**Avis de la Mission Régionale d'Autorité environnementale  
de Bourgogne-Franche-Comté  
sur le projet de centrale photovoltaïque au lieu-dit « Les Télots »  
sur la commune de Saint-Forgeot (71)**

n°BFC-2020-2661

*Schéma des options d'aménagement (extrait note modificative p.42).*

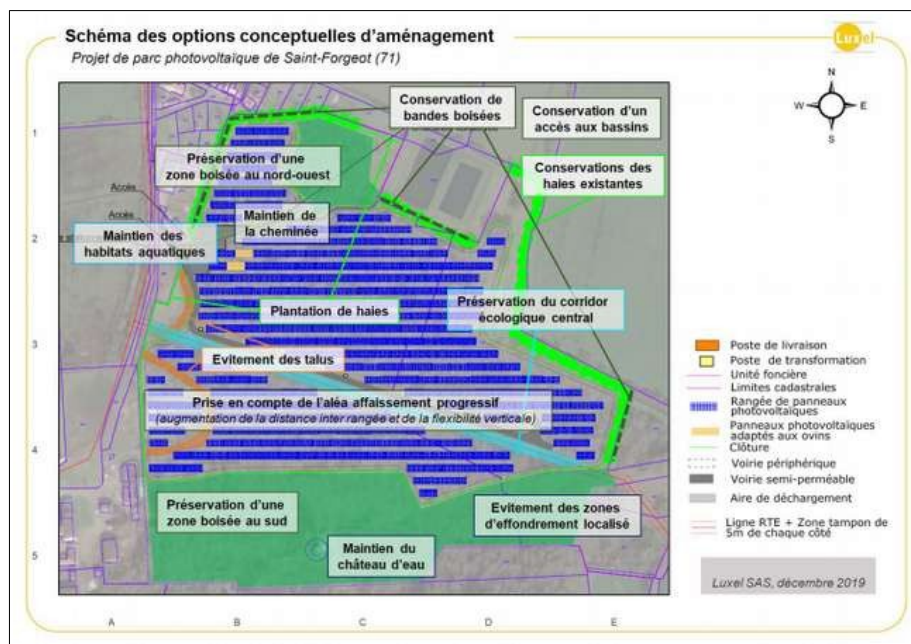
La justification n'est pas faite par l'analyse de solutions de substitution raisonnables au regard du moindre impact environnemental comme le prévoit la démarche d'évaluation environnementale. Le porteur de projet énonce (page 150 de l'EIE) que cette justification consiste pour lui à montrer que ce site répond favorablement à l'ensemble des critères d'implantation qu'il a définis. Les enjeux environnementaux sont pris en compte par un critère « biodiversité » qui consiste à « *privilégier les secteurs hors sensibilité environnementale majeure (réseau Natura 2000, réserves naturelles, arrêtés de biotope, Zones Naturelles d'Intérêt Écologique Faunistique et Floristique)* ».

Même sur cette vision environnementale très minimaliste, le choix du site ne répond pas au critère voulu puisque la zone de projet est située au droit d'une ZNIEFF de type I et d'une ZNIEFF de type II.

**La MRAe recommande de justifier le choix du site d'implantation en démontrant son moindre impact environnemental au regard d'autres alternatives envisageables, comme le prévoit l'article R122.5 du code de l'environnement, a minima à l'échelle intercommunale.**
